Réf. CRMS : AA/AH/SBK40041_674_PUN_Pogge_Houffalize

Bruxelles, 04/06/2021

Objet : SCHAERBEEK. Rue Verwée, place Pogge, place de Houffalize, rue de Jérusalem. Demande de permis unique portant sur le réaménagement de l'espace public.

Avis conforme de la CRMS

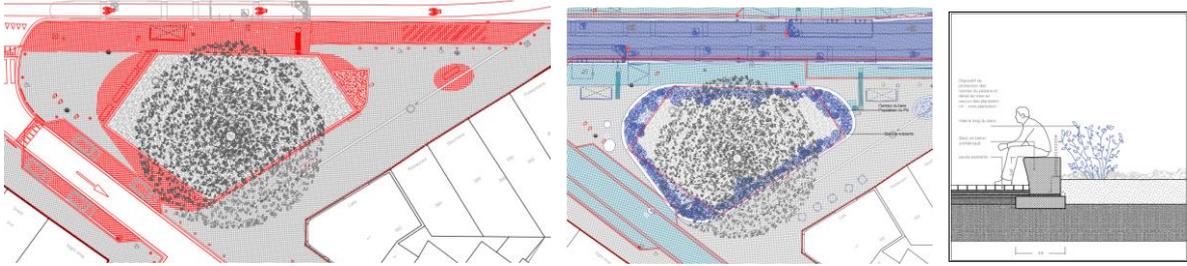
Comme mentionné dans son avis de novembre 2020, la CRMS encourage le principe de revaloriser les deux espaces publics concernés, aujourd'hui peu qualitatifs, mais elle estime que ceci ne devrait pas se réaliser par la mise en œuvre d'un seul et même parti d'intervention pour deux ensembles urbanistiques aussi différents.

Si le projet semble approprié aux caractéristiques de la place de Houffalize (bancs périphériques, maillage ludique, éclairage scénographique, etc.), la Commission confirme que ces mêmes interventions ne correspondent pas aux principes urbanistiques qui ont guidé la création de la place Pogge et qui en constituent la principale qualité.

A l'examen du dossier actualisé, la CRMS constate que la requalification du domaine public n'a pas été repensée, comme elle le recommandait, dans l'esprit originel du square de la place Pogge, dont les formes urbaines et le jardin du square, seront donc supprimés au profit d'un aménagement de plain-pied de l'ensemble de l'espace. L'option d'un 'banc périphérique' identique à celui de la place de Houffalize, est maintenue tout comme l'installation de dispositifs ou d'installations (maillage ludique, repères lumineux nocturnes sur les façades, etc.) que la CRMS jugeait peu adaptés au vocabulaire et à la composition du lieu. Quant à la rue Verwée, elle conserverait son aménagement de plain-pied ainsi que son revêtement central en béton de couleur brique, ce qui ne contribuera pas à valoriser les perspectives vers et depuis l'hôtel communal classé.

La CRMS prend acte de ces options et confirme ses remarques formulées en 2020 à ce sujet (voir l'avis joint en annexe) tout en regrettant ce parti qui, selon elle, ne tient pas compte de la qualité du paysage urbain qui pourrait être rénové et valorisé dans le respect de ses qualités.

En revanche, elle approuve les modifications ponctuelles qui ont été apportées aux plans du square central planté de la place Pogge, à savoir le repositionnement du contour du banc, le maintien du niveau de sol existant ainsi que la suppression de l'éclairage en contre-plongée du platane protégé.

La CRMS rend sur ce volet du dossier un avis conforme favorable sous condition que toute intervention à proximité du platane soit effectuée par des spécialistes en la matière et validées au préalable par la cellule sites de la DPC. Les démolitions prévues en périphérie de l'espace vert devront se faire avec toutes les précautions requises et sous le contrôle de la DPC. S'il s'avère que les racines du platane se sont développées sous les trottoirs entourant le square, la mise en œuvre finale du projet devra être adaptée en fonction de la protection maximale du système racinaire, selon les recommandations CAU77 relatives à « La protection du système racinaire des arbres lors de travaux de terrassement » (<http://www.arbres-caue77.org/medias/files/la-protection-du-systeme-racinaire.pdf>).

Enfin, elle recommande de poursuivre l'étude des plantations du square et de retenir des variétés adaptées à gestion durable et aisée de la zone plantée. Elle rappelle que l'option des lilas et / ou du Viburnum semble peu adéquate car ces espèces sont inadaptées à la situation sous la couronne d'un arbre et présentent peu de chances de survie (*Syringa meyeri 'Palibin'*, plein soleil / *Viburnum 'Eskimo'*, terre humide de préférence situation ensoleillée).

Projet de réaménagement de la place de Houffalize et principe d'interventions dans la rue de Jérusalem - extraits de la demande

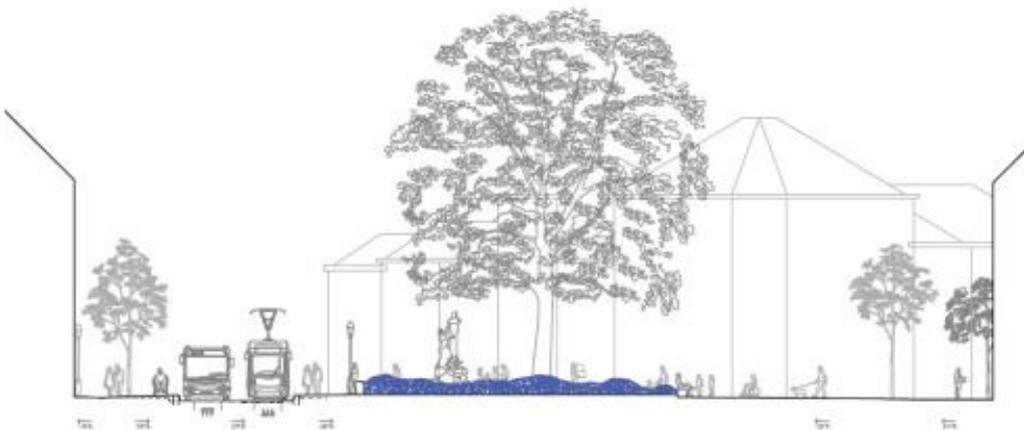
Hormis certaines remarques sur le plan de plantation, mentionnées à la fin de l'avis, le projet semble assez bien approprié au caractère urbanistique de la place de Houffalize: bancs périphériques, maillage ludique, éclairage scénographique, etc.

De manière plus générale, la Commission estime que le plan de plantation devrait être revu et affiné, tant pour la place Pogge que la place de Houffalize en faveur de plantations au caractère structurant, mieux adaptées au contexte urbain ainsi qu'à la mise en œuvre proposée (p.e. les plates-bandes), résistantes et faciles à gérer (les pissenlits, trèfles, primevères, renoncules, etc. ne répondent pas à cet objectif).

Projet de réaménagement de la place Pogge et principe d'interventions dans la rue Verwée - extraits de la demande

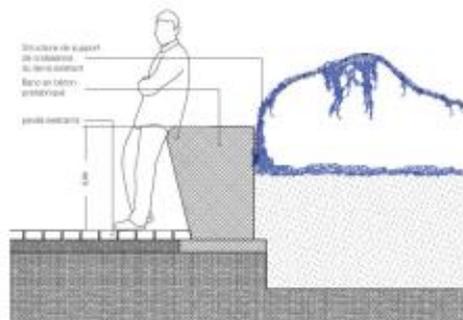
En revanche, ces mêmes interventions, en particulier le nivellement et l'aménagement de plain-pied, ne correspondent pas aux principes urbanistiques qui ont guidé la création de la place Pogge et qui en constitue la principale qualité, fortement dénaturée par la prolifération de dispositifs et mobiliers urbains divers et variés. Pour la place Pogge, la CRMS demande donc de revoir le projet pour répondre aux usages sans dénaturer ses caractéristiques urbanistiques existantes, y compris du site de l'arbre sauvegardé et de ses abords. Pour garantir le succès de cette opération, il était nécessaire (et requis dans le cadre d'un permis unique) de fonder les options sur une étude préalable des aspects historiques, typo-morphologiques, paysagers et matériels de la place. **Celle-ci n'est pas jointe au dossier.** Pour rappel, l'aménagement existant de la place Pogge doit être compris selon la typologie des « squares » souvent organisés autour d'un monument sculpté et très en vogue depuis la seconde moitié du XIX^e siècle. Ils formaient un espace à la fois discret et soigné, s'intégrant subtilement au paysage urbain dont ils rehaussaient la qualité générale en matière d'espace public.

Afin de préserver et de mettre en valeur cette habile composition urbaine, la CRMS insiste sur le maintien des composantes spatiales traditionnelles, dont l'aménagement subtil du square central, et sur la conservation des trottoirs à utiliser comme un espace plurifonctionnel. Leur présence urbaine n'empêche pas les piétons de circuler librement sur la chaussée, assure la transition fine des fronts bâtis et donne à l'espace public sa modénature spécifique. De cette manière, les formes existantes contribuent à sa compréhension et n'empêche pas sa convivialité.

Cette même remarque s'applique à l'aménagement de la rue Verwée. Si la fermeture de cet axe selon un horaire prédéfini n'appelle pas de remarques, la Commission estime que ni l'aménagement de plain-pied, ni le revêtement de voirie de ton rouge ne contribuent à la lisibilité, la cohérence et la qualité des lieux, ni

aux perspectives vers et depuis l'hôtel communal classé. Elle demande de revoir les plans en faveur d'un aménagement simple, traditionnel et plus modeste.

En ce qui concerne le square central de la place Pogge, la CRMS est défavorable au réaménagement proposé aux abords de l'arbre protégé. Depuis l'origine, le monument et le(s) platane(s) occupent un espace planté, entouré d'une clôture basse longée par des bancs publics. Soignée et légère, cette organisation serait profondément altérée par le projet suite à l'aménagement d'un banc périphérique et à la rehausse du niveau de sol.

La mise en œuvre du banc en béton à hauteur variable ainsi que la présence d'une masse végétale essentiellement composée de lierre, seraient visuellement pénalisantes pour le monument (dont les encochements risquent d'être envahis par les plantes grimpantes) et pour le square dans son ensemble, et ajouteraient au caractère minéral de la place plutôt qu'à sa requalification paysagère. En outre, tant les fondations du banc, l'implantation de la structure portante et l'ajout de terres sous la couronne du platane risquent de perturber son système racinaire. Quant à l'option (toujours d'actualité ?) de planter des lilas et / ou du Viburnum, ces espèces sont inadaptées à la situation sous la couronne d'un arbre, et peu réalistes (*Syringa meyeri* 'Palibin' max. 1,25 m, plein soleil / *Viburnum* 'Eskimo' jusque 2,00 m, terre humide de préférence ensoleillée).

La CRMS rend un avis conforme défavorable sur les aménagements prévus autour du platane sauvegardé de la place Pogge et demande de :

- garder le tracé existant du square central et conserver sa bordure en pierre;
- prendre toutes les mesures de précaution nécessaires pour garantir l'intégrité du sol et des racines, (mesures réalisées par un spécialiste en la matière et validées au préalable par la DPC) ;
- conserver le niveau de sol existant autour de l'arbre,
- renoncer à l'éclairage de l'arbre en contre-plongée ainsi qu'à tout autre éclairage bas à proximité directe ;

- écarter toute intervention ayant un impact sur le système racinaire,
- abandonner le banc périphérique en béton au profit d'un mobilier urbain indépendant.
